DETERMINAZIONE DEL DIRIGENTE SERVIZIO VIA/VINCA 25 settembre 2024, n. 470

[ID VIP 9933] - Parco integrato agri-voltaico di potenza nominale 40,30 MWp e delle relative opere di connessione alla RTN, da realizzarsi nei Comuni di Manfredonia e Foggia (FG).

Proponente: DEVELOPMENT 3 S.r.l.

Relazione tecnica a supporto dell'istruttoria sul progetto
ID_VIP 9933

Fig. 2 - Particolare dell'impianto (aree C5 e C6) rispetto ad aree limitrofe con impianti fotovoltaici

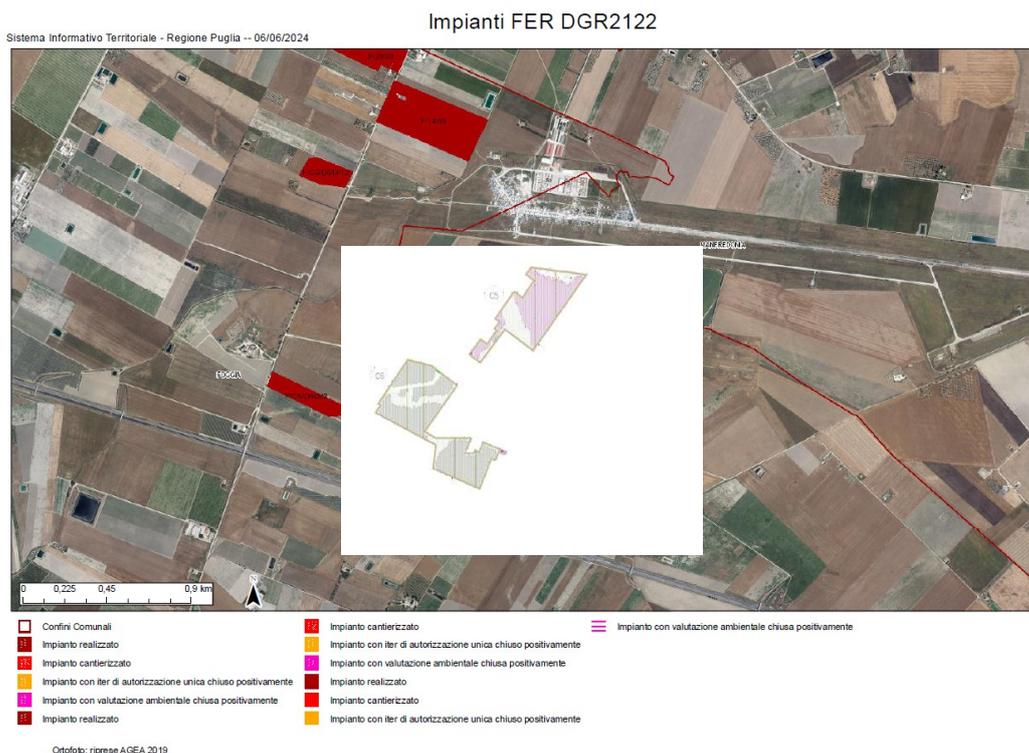
In riferimento alla verifica della condizione c-ter 1, questo in quanto le zone C5 e C6 inserite in progetto risultano a ridosso di altre aree con impianti fotovoltaici, realizzati e/o cantierizzati, come evidenziato in Figura 2.

Fig. 3 – Particolare dell'impianto (aree da C1 a C4) rispetto alle aree non idonee ex RR 24/2010

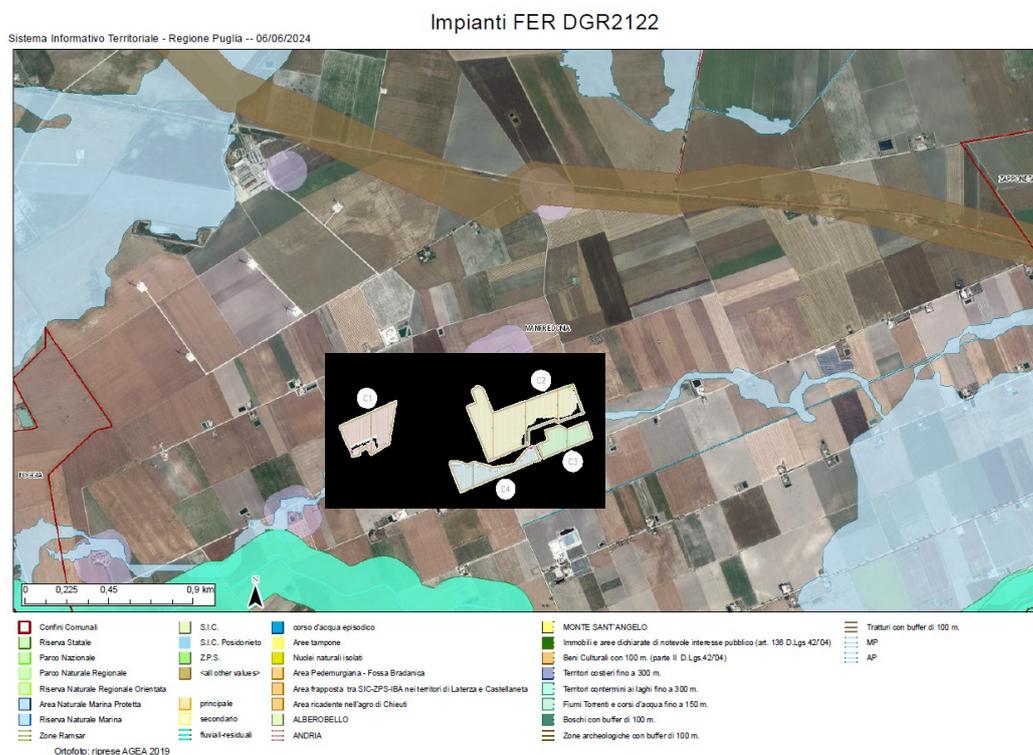
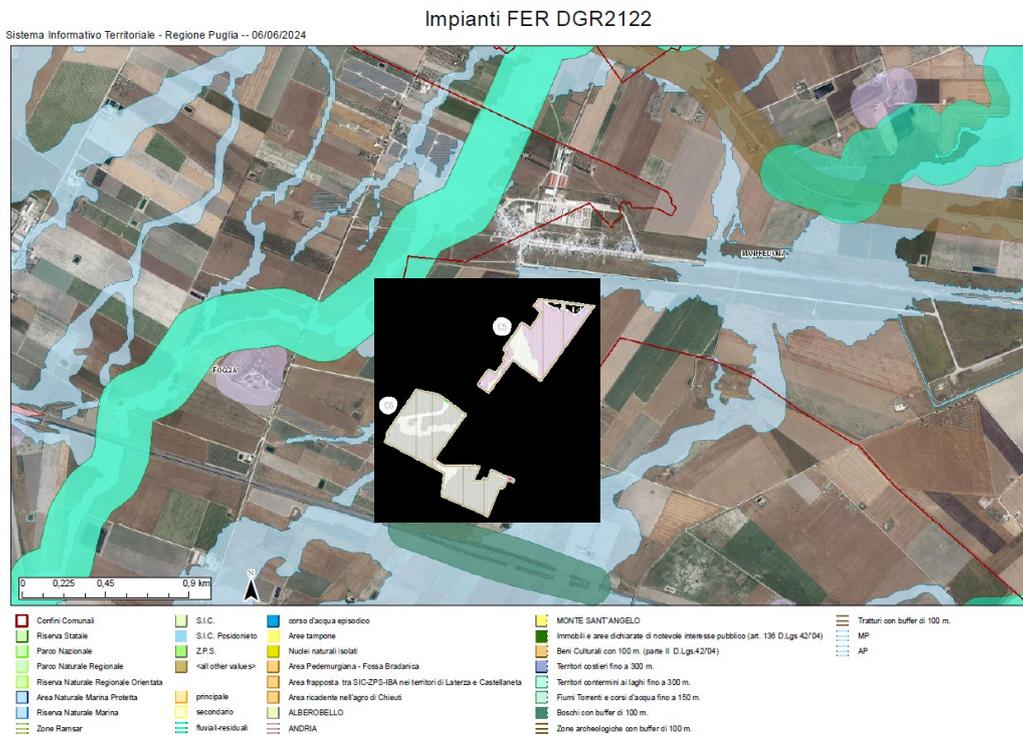
L'area dell'impianto proposto **ricade** tra quelle indicate come *non idonee* ai sensi del regolamento regionale n. 24 del 2010, in quanto sussiste in zone a pericolosità idraulica del P.A.I. In proposito, si vedano le successive fig. 3 e 4.
